中国電力株式会社 審査資料	
資料番号	CL-E-04
提出年月日	令和2年8月3日

島根原子力発電所1号炉及び2号炉において用いた資材に含まれる放射性物質の  
放射能濃度の測定及び評価方法について  
(面談時の提出書類リスト)

島根原子力発電所 1 号炉及び 2 号炉において用いた資材に含まれる放射性物質の放射能濃度の測定及び評価方法の認可申請書に対するコメントリスト

図－1 二次的な汚染の比率の評価手順

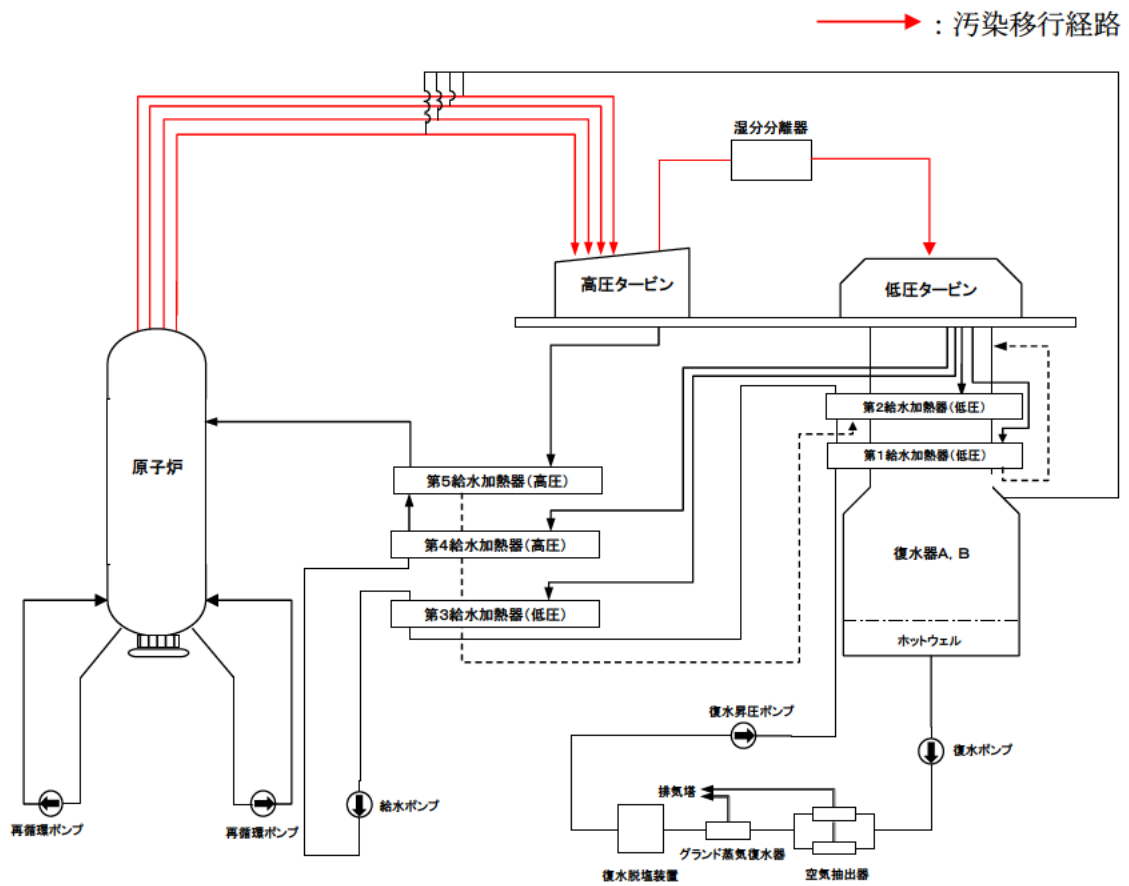
No	Page	質問・コメント等
7		放射性物質の種類を選定において考慮した汚染のメカニズムについて運転履歴も考慮したうえで説明すること。
19	本文 P4 添付書類 P27	評価に用いる放射性物質の選定においては、放射性物質の種類を選定に当たっては、原子炉の運転状況、炉型、構造等の特性を踏まえ、かつ原子炉冷却材等に係る放射性物質の付着、浸透等による二次的な汚染の履歴及び機構、放射性物質の放射性壊変等を考慮して放射性物質の種類を幅広く選定することを求めているが、原子炉の運転状況等を踏まえた二次的な汚染の履歴、機構（汚染メカニズム）及び計算に用いたパラメータの選定理由が示されていないことから放射性物質の種類を選定の妥当性が判断できない。原子炉の運転状況等を踏まえた二次的な汚染の履歴、機構（汚染メカニズム）及び計算に用いたパラメータの選定理由を示した上で、放射性物質の種類を選定の妥当性を説明すること。

二次的な汚染の比率の評価手順を図－1「二次的な汚染の比率の評価手順」に示す。

二次的な汚染の機構から図－1「二次的な汚染の比率の評価手順」の給水系情報等に履歴を設定し放射能濃度確認対象物の放射能濃度を評価する。
